**AVIS RELATIF A LA PROTECTION
CONTRE LES EVENTUELS EFFETS NOCIFS ET NUISANCES
PROVOQUES PAR LES RAYONNEMENTS NON IONISANTS
GENERES PAR DES ANTENNES EMETTRICES STATIONNAIRES**

Commune : MOUSCRON - Exploitant : ORANGE

Référence exploitant : 490C1_3 / 32490C1_3 / 42490C1_3 / 52490C1_3

Rapport n° 2141 / 2023

Figure 1 : Vue en plan des lieux de séjour et des points de contrôle

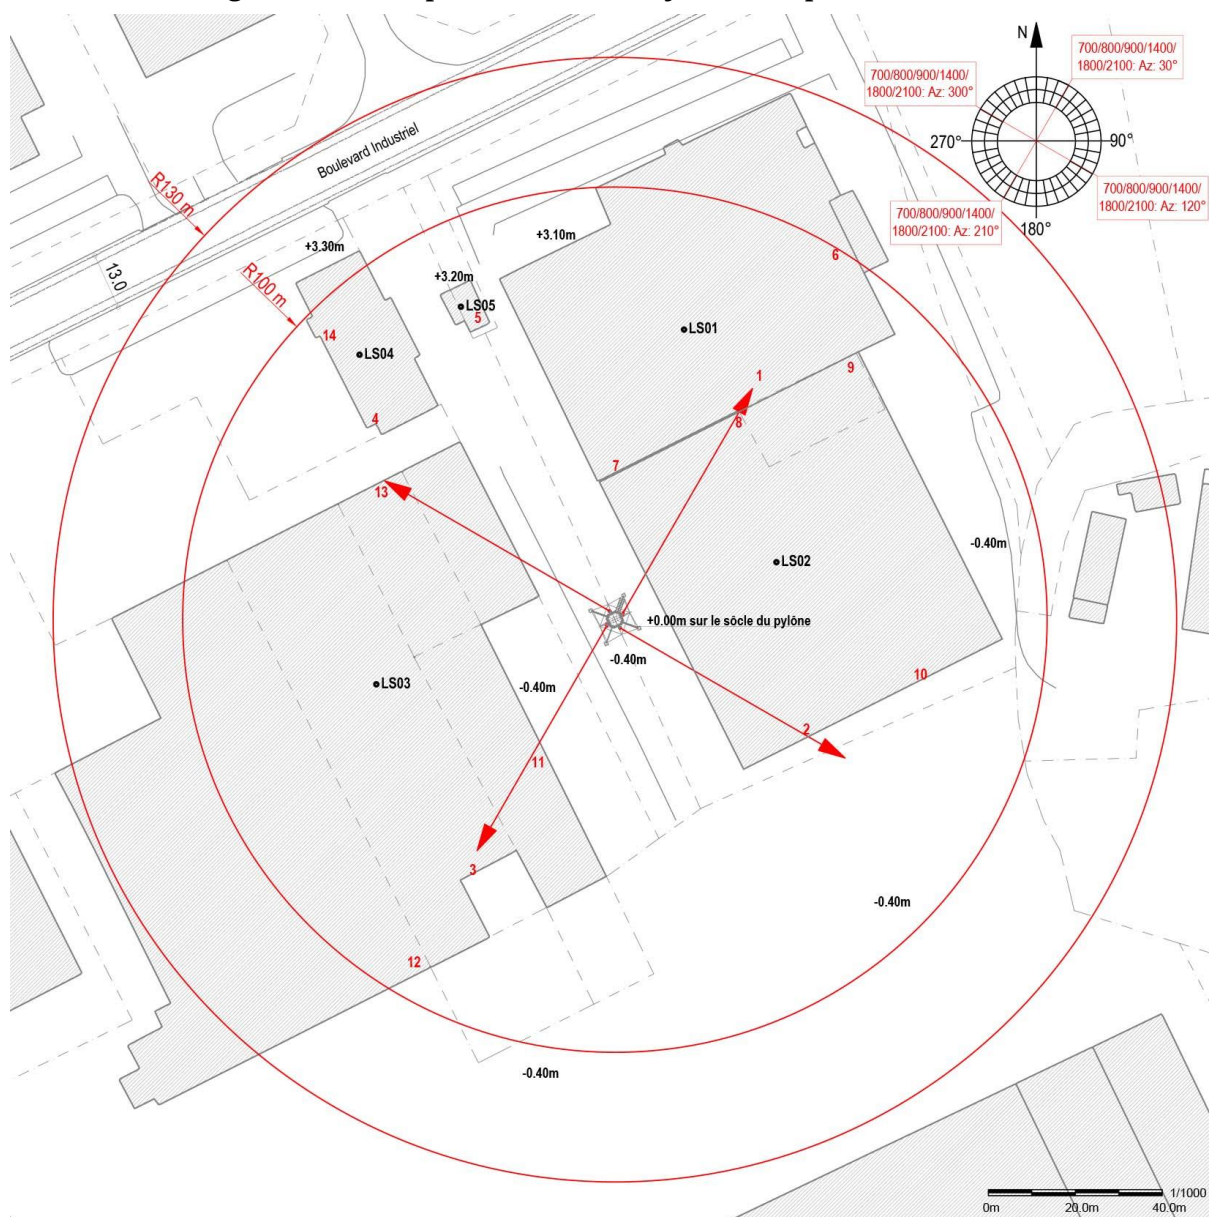
N° point de contrôle	LS	Atténuation (dB)	Indice d'exposition relatif à la limite par installation IE_i
14	LS4	3,0	0,033
4	LS4	3,0	0,017
6	LS1	3,0	0,016
9	LS2	3,0	0,010
13	LS3	3,0	0,009
8	LS2	3,0	0,009
2	LS2	3,0	0,009
1	LS1	3,0	0,009
3	LS3	3,0	0,009
5	LS5	3,0	0,007
12	LS3	3,0	0,007
10	LS2	3,0	0,006
11	LS3	3,0	0,006
7	LS1	3,0	0,004

En ce qui concerne les antennes de l'installation mentionnées dans le tableau 1, la distance maximale à laquelle la limite pourrait être atteinte, à l'extérieur, est égale à 74,8 m. S'il n'y a pas de LS à une distance inférieure, les antennes respectent forcément la limite d'immission.

Dans le cas des LS situés à l'intérieur des bâtiments, une atténuation d'obstacle est prise en compte et il en résulte que la distance maximale à laquelle la limite pourrait être atteinte se réduit à 53,0 m.

Figure 2 : Vue en plan des installations d'antennes dans un rayon de 300 mètres autour de l'installation faisant l'objet de la demande d'avis

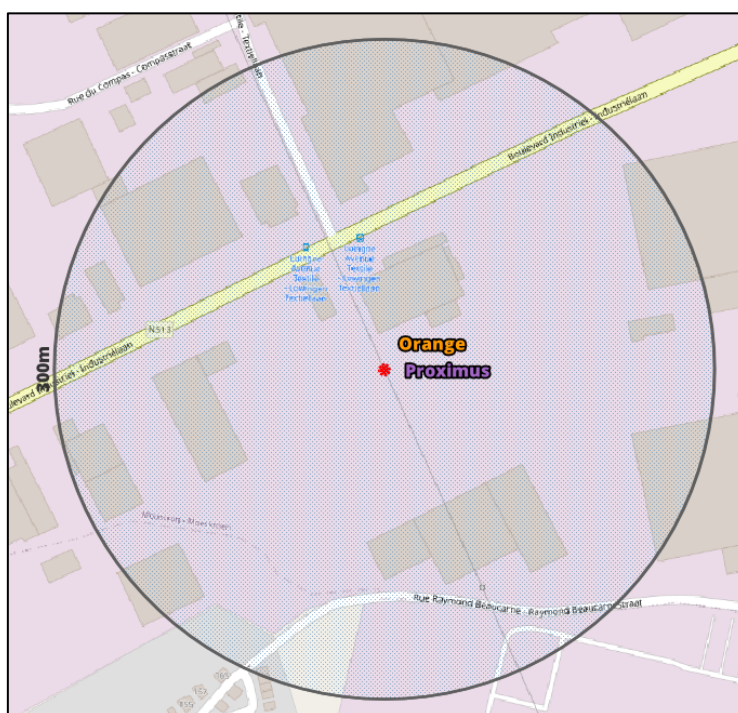
Compte tenu du nombre d'installations localisées dans la figure 2, il apparaît que l'intensité du rayonnement électromagnétique généré, dans les lieux de séjour situés à proximité de l'installation référencée dans le paragraphe 2, par l'ensemble des antennes émettrices stationnaires de l'ensemble des exploitants du même site d'antennes émettrices stationnaires respecte la limite fixée à l'article 4, § 2 du décret.
